サービス 通信

富士重工業株式会社

NO. FAS-039

1. 標 題 エンジン架および防火壁の改修
2. 適用機体 FA-200機体で製造番号[#]12~[#]100号機
3. 適用度 要望事項
4. 目 的 計器板の振動を少なくする。
5. 指 示 エンジン架の交換，防火壁の補強の実施
6. 実施時期 任 意
7. 承 認 この改修は小改造になるので修理改造検査が必要である。
この作業は防火壁の構造改修があるので作業着手時富士重工業（株）の指示をう
け実施すること。 航空局承認（NO-東-011）46.3.1
8. 所用部品 この作業を実施するには下記の部品が必要である。

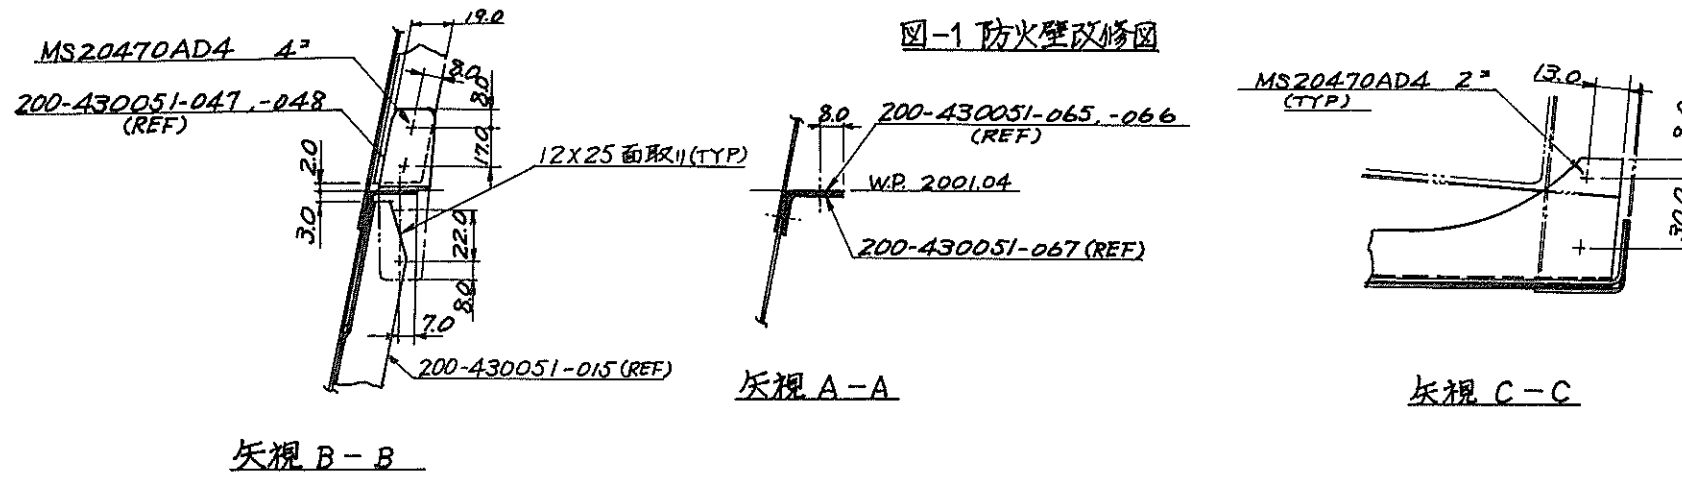
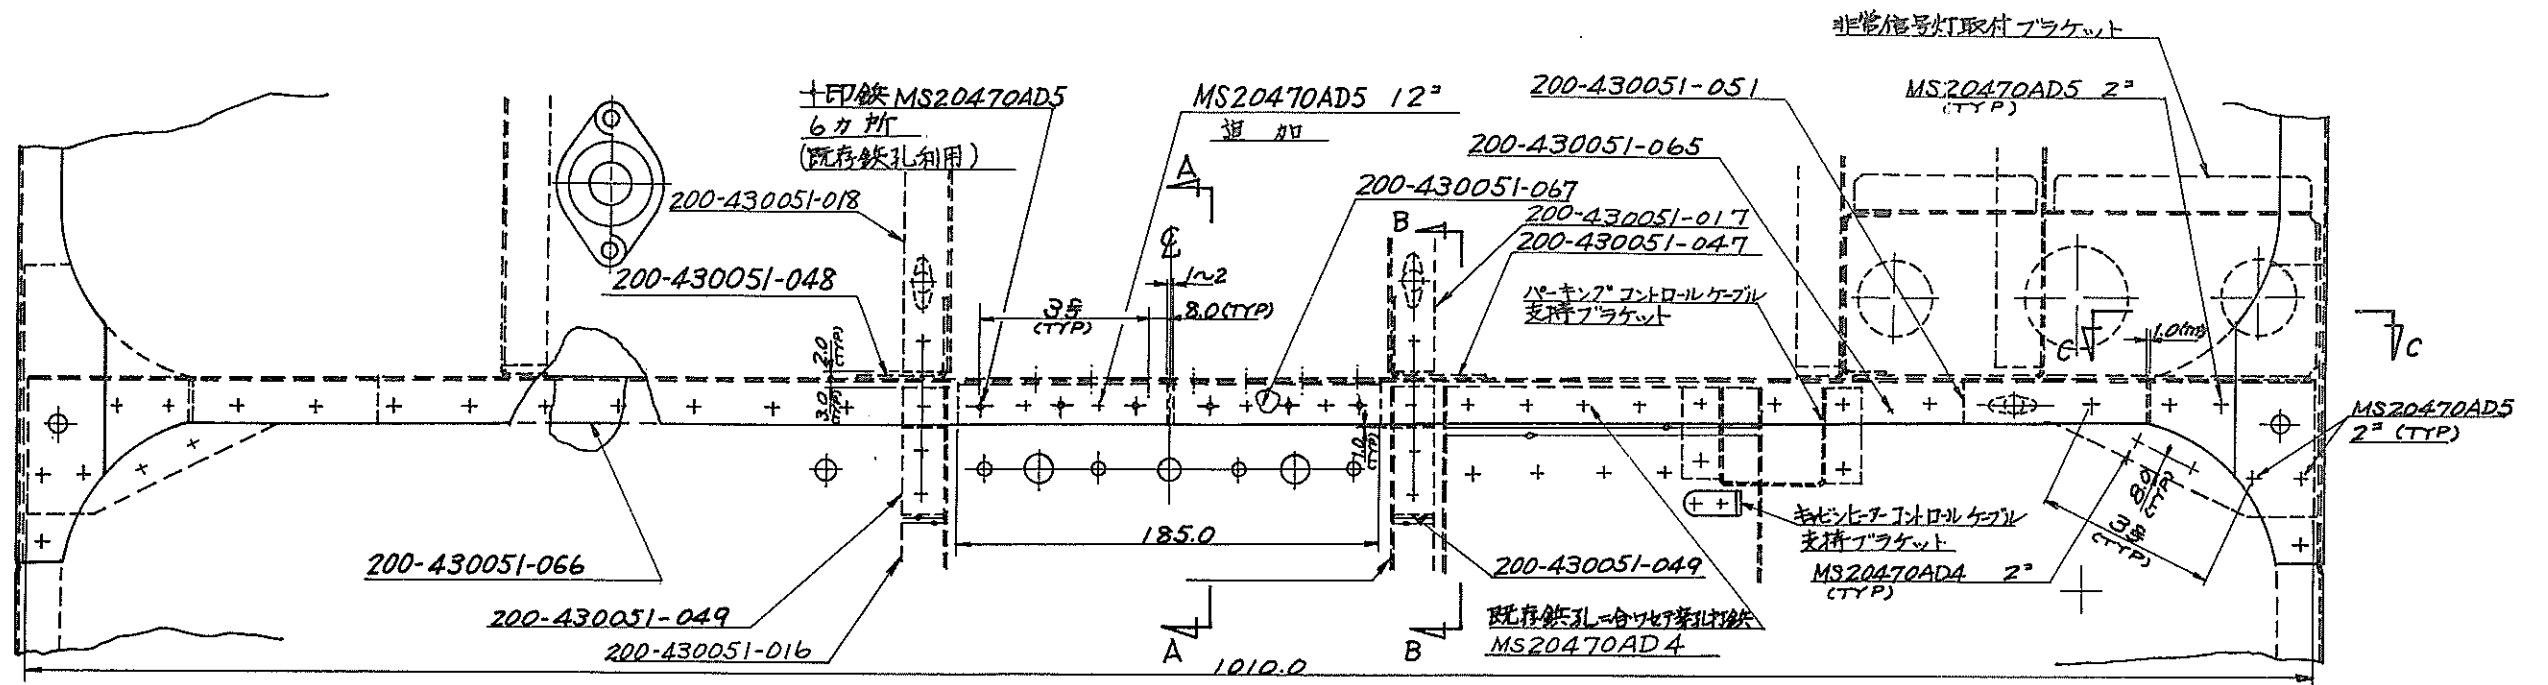
- (14) 防火壁WL2002で結合しているサポート^P/_N200-430051-019、-020及び-021の取付部をつぎに示す要領で改修する（図-1参照）
- a 防火壁、エンジン・ルーム内キャビンヒーターコントロールケーブル支持ブラケットを鉄2ヶ除き取り外す。
 - b 防火壁 左キャビン内、非常信号灯取付ブラケットを鉄14ヶを除き取り外す。

- c 防火壁 左キャビン内、パーキングコントロールケーブル支持ブラケット鉄4ヶを除き取り外す。
 - d キャビンヒーターコントロールバルブ取付部タブラ-上部鉄1列目4ヶを取り除く。
 - e 図-2に示す200-430051-019、-020及び-021補強材を鉄34ヶを除き、防火壁ウェブより取り外し廃棄する。

- f 図-2に示す200-430051-015、-017、200-430051-016と-018を互いに接合している鉄及び-017、-018側の1列目迄の鉄を切り除く。
 - g 図-2に示す200-430051-015、-016、-017及び-018補強材を夫々図-1改修図に示す寸度になる様切断加工する。

- h 前項14-1で取り外された補強材の代わりに200-430051-015、1-065及び-066を左右に位置決めする。
 - i 前項で挿入したアングルと防火壁ウェブ間左右端部のエンジン架取付部にシム材200-430051-051を位置決めする。
 - j 前項（g）で整形した補強材（200-430051-015、-016）間にシム材200-430051-049を挿入する。

- k 200-430051-065と-066アングルを防火壁中心において200-430051-067アングルを使用し接合する。取り付け及び打鉄要領は図-1及び矢視A-Aによる
- l 200-430051-065, -066アングルを防火壁ウェブと共に既存鉄孔をガイドとして #30 (.128 IN) のドリルで穿孔しMS20470AD4 鉄で打鉄する。(図中特記以外, 必要によりサイズアップ可)

- m 200-430051, -015, -016, -017及び-018補強材を既存鉄孔を利用して打鉄する。
- n 前項で打鉄された200-430051-017, -018補強材と200-430051-065および-066アングルに, 図-1矢視B-Bの要領で200-430051-047, -048クリップを取り付ける。
- o 前項 (b) の非常信号灯取付ブラケットを補強材と防火壁に既存鉄孔を利用し取付ける
- p 前項 (a) で取り外したキャビンヒーターコントロールケーブル支持ブラケットを取り付ける。
- q 前項 (d) のダブラー取付鉄を打鉄する。
- r 旧E/Gマウント取付用穴 (上部) 3ヶ所をAN5-7Aボルト, NAS679A5ナット, AN960-516ワッシャーで塞ぐ。

図-3 エンジン架取付要領図

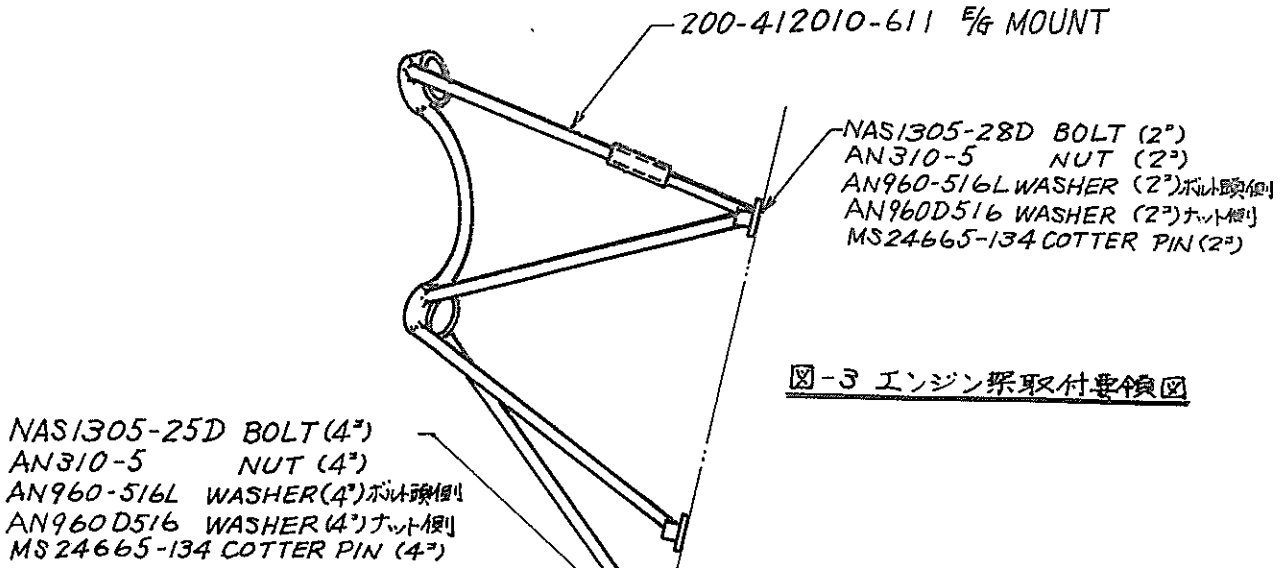
(20) 前項2項の逆手順に依りエンジンマウントと共にエンジンを取り付ける。

エンジン取り付け要領は図-3に依る。(サービスマニュアル項目4-8参照)

図-4

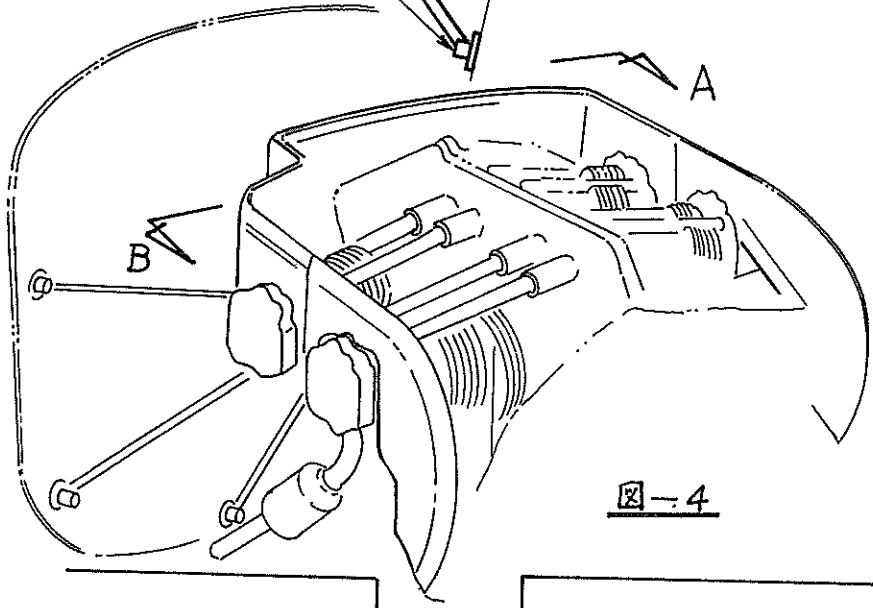
(15) 図-4の矢視で示されたバツフル組立 (200-914105-003, 200-914106-005) を取りはずす。(サービスマニュアル項目4-10-1参照)

図-5 矢視 A バッフル改修図

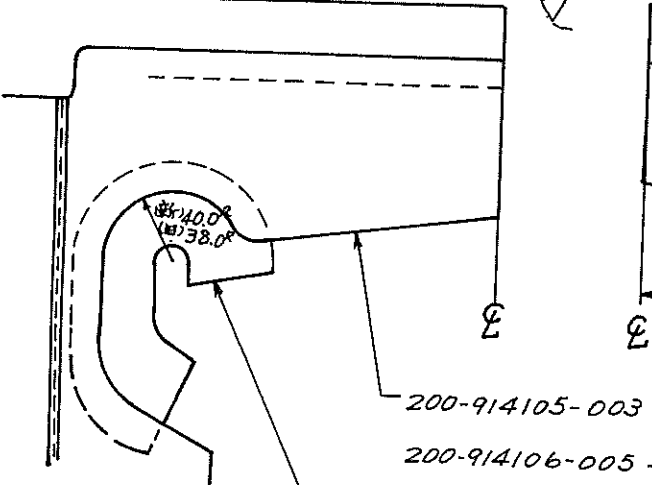
要領 上記-003(バッフル)および-015(シール)の寸度を1部変更する。

(16) 前項で外されたバツフル組立を図-5, および図-6の要領で改修する。

図-6 矢視 B バッフル改修図

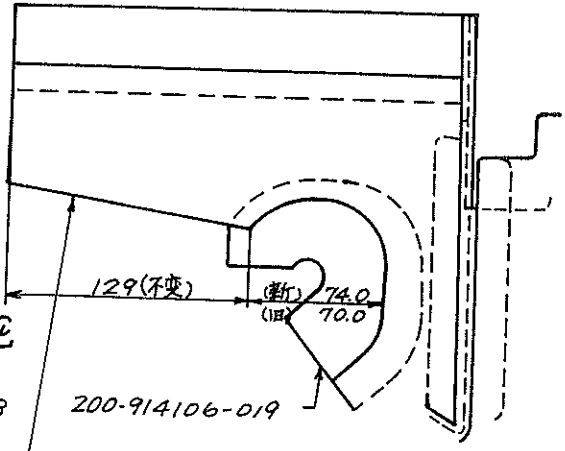
要領 上記-005(バッフル)および-019(シール)の寸度を1部変更する。
